MEMORANDO
SEIA-309-2024

ASUNTO: Remisión de respuesta aclaratoria “CAMINERÍA OCEAN FRONT”

PROYECTO: CAMINERÍA OCEAN FRONT

INFORME TÉCNICO DICOMAR N° 116-2024
Informe de primera información aclaratoria del proyecto “Caminería Ocean Front”, CATEGORÍA I

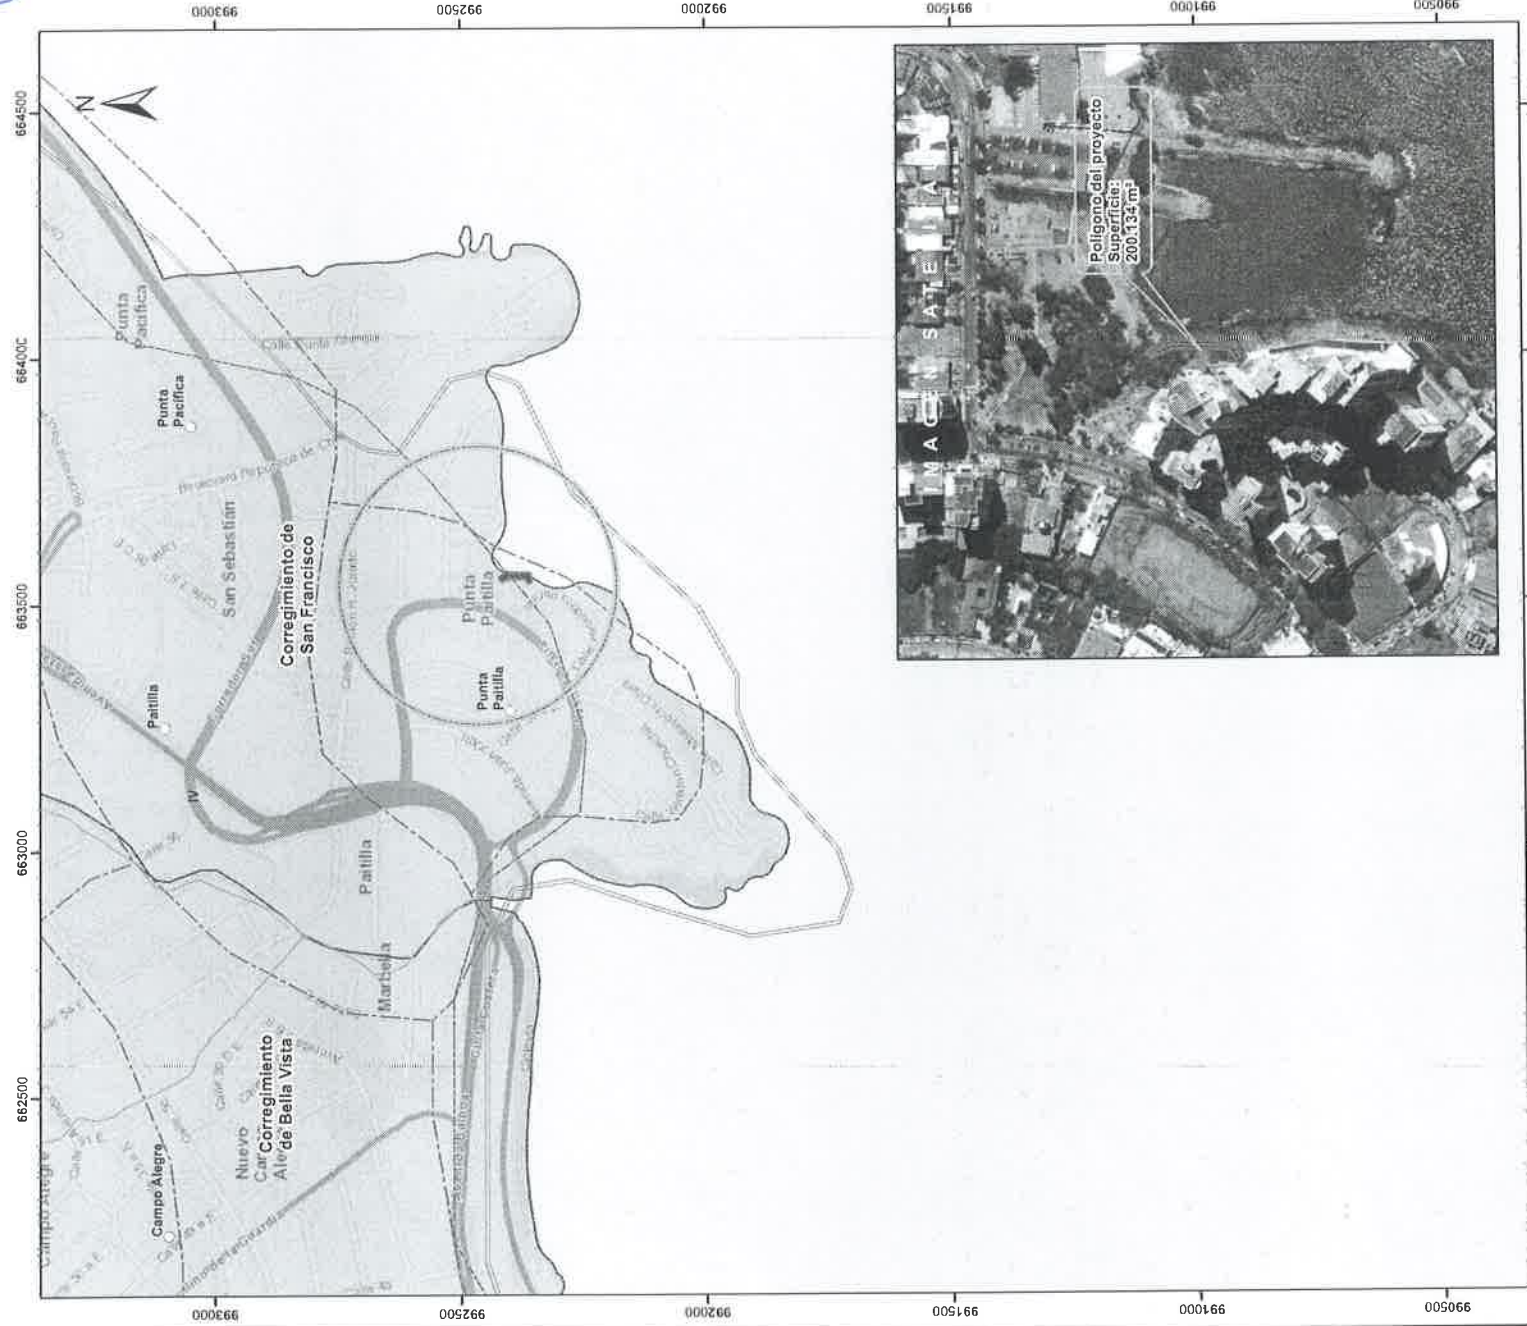
Con los datos proporcionados se generó un polígono (**200.134 m²**). El mismo se ubica fuera de los límites del Sistema Nacional de Áreas Protegidas

De acuerdo a la Cobertura Boscosa y Uso del Suelo 2021, el polígono se ubica 100% en la categoría de “**Área poblada**”; y según la Capacidad Agrológica se ubica en el tipo **IV** (Able, muy severas limitaciones en la selección de plantas, requiere un manejo muy cuidadoso o ambas cosas).

Imagen N° 2 Línea de marea alta en comparación con el proyecto de la caminería Ocean Front, el cual se construirá sobre pilotes.

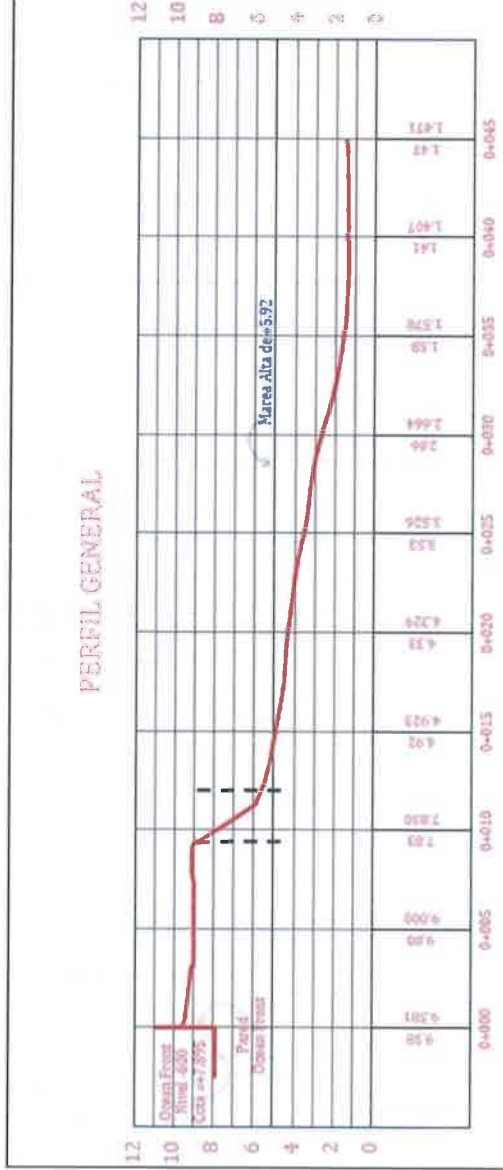
Análisis Dicomar 6.1

Consideramos que se respondió en parte la pregunta, ya que se presentó información de un estudio realizado en el sitio, que contiene información de mareas y su posible afectación en el área. El cual se tomó como referencia para el análisis de mareas del sitio y la identificación del punto de marea alta, pero no se indicó la posible afectación de las mareas ordinaria y extraordinaria a los pilotes que estarían expuestos a estas condiciones, y las medidas que se aplicarían, para minimizar los riesgos a la infraestructura.
